**Van:** 5.1, 2, e 5.1, 2, e @amsterdam.nl>
**Verzonden:** maandag 12 januari 2026 12:05
**Aan:** 5.1, 2, e 5.1, 2, e @amsterdam.nl>
**CC:** 5.1, 2, e 5.1, 2, e @amsterdam.nl>; 5.1, 2, e 5.1, 2, e @amsterdam.nl>; 5.1, 2, e 5.1, 2, e @amsterdam.nl>; 5.1, 2, e 5.1, 2, e @amsterdam.nl>; 5.1, 2, e 5.1, 2, e @amsterdam.nl>
**Onderwerp:** Re: aanvraag verkeersbesluit

Beste collega,
Op basis van het advies van directie Parkeren en het Expertisecentrum vraag ik in behandeling van deze aanvraag te nemen om parkeerverbod zone in te stellen voor het gebied t.h.v. Oostzanerdijk 61 t/m 75 waar op 17 november jl. betaald parkeren is ingevoerd.

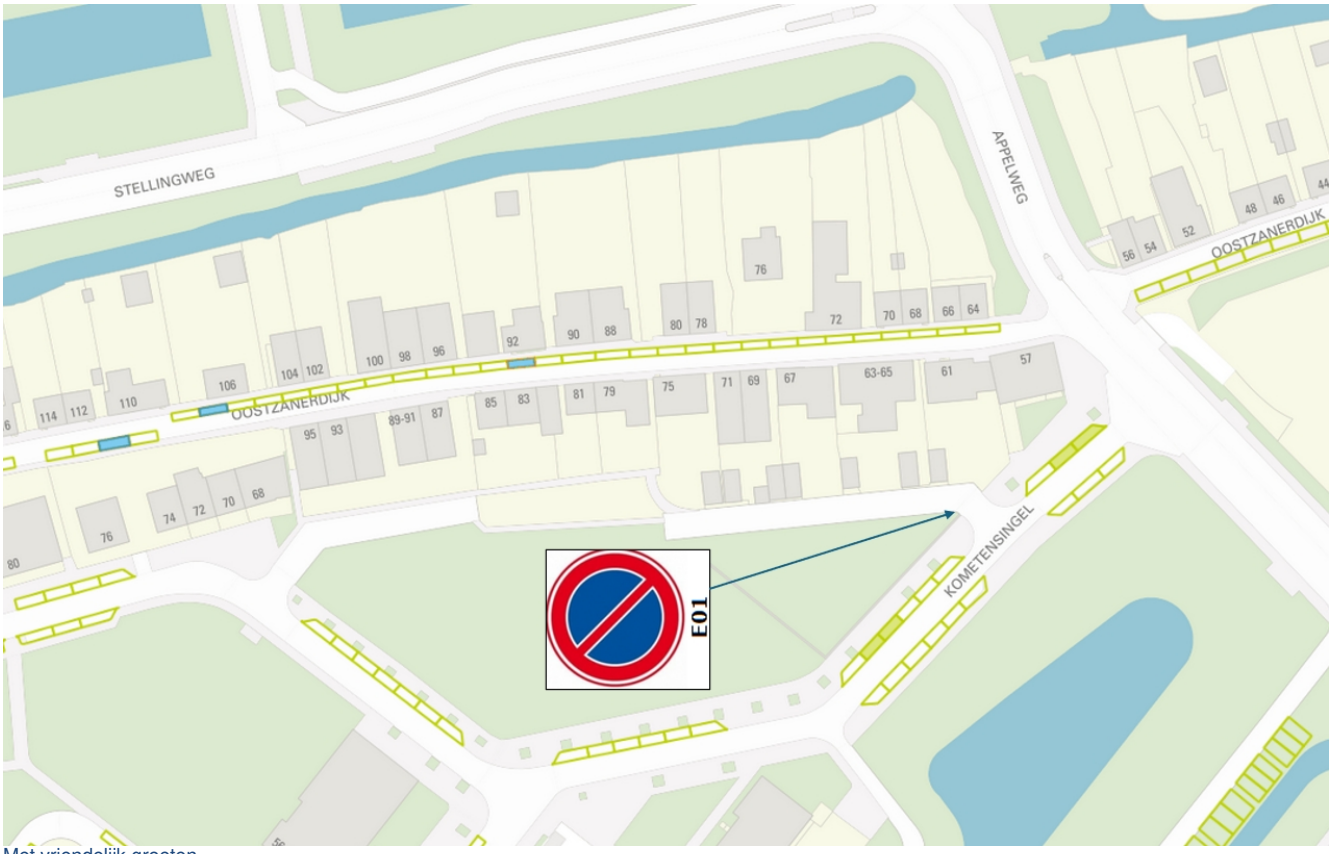
Hallo 5.1, 2, e het klopt op zich dat bij een niet zonaal parkeerverbod, er maar 1 bord geplaatst hoeft te worden en bij een zone 2 (begin bord en einde bord), maar bij een zone is het parkeerverbod wel waterdicht, en bij een enkel (niet zonaal bord) kunnen mensen misschien nog aan de overzijde bij de garages proberen te parkeren. Dat is weliswaar erg krap, maar mensen zijn wel creatief soms.

Beste collega's,
Volgens de 5.1, 2, e kent dir straatje geen zijwegen etc. Het is daarom, volgens de ontwerper wel degelijk het goede bord omdat een zone-bord is hier m.i. daarom wat overdreven.
Het is een doodlopende straat, waarbij het bord wat ongebruikelijk aan de linkerzijde van de weg staat.
Hoe kijken jullie naar deze argumentatie?

Je hebt het verkeerde bord gebruikt en moet de E1 zone borden gebruiken in dit geval.

M.i. betreft het niet de op de dijk Oostzanerdijk zelf, maar de weg onderaan / achter de dijk. Een bord E01 volstaat dan, zie onderstaande.
Dus aan de achterzijde van de Oostzanerdijk 61 t/m 75.
Het betreft de plek waar de bewoners van de Oostzanerdijk 61 t/m 75 hun garage uit moeten op deze 2 plekken?
https://www.google.com/maps/@52.415626,4.8947504,3a,75y,287.89h,84.04t/data=!3m7!1e1!3m5!1s5cOhq05GXjz6Prz-YEsVsQ!2e0!6shttps:%2F%2Fstreetviewpixels-pa.googleapis.com%2Fv1%2Fthumbnail%3Fcb_client%3Dmaps_sv.tactile%26w%3D900%26h%3D600%26pitch%3D5.95808844524322%26panoid%3D5cOhq05GXjz6Prz-YEsVsQ%26yaw%3D287.8914909482752!7i16384!8i8192?entry=ttu&g_ep=EgoyMDI1MTEyMy4xIKXMDSoASAFQAw%3D%3D
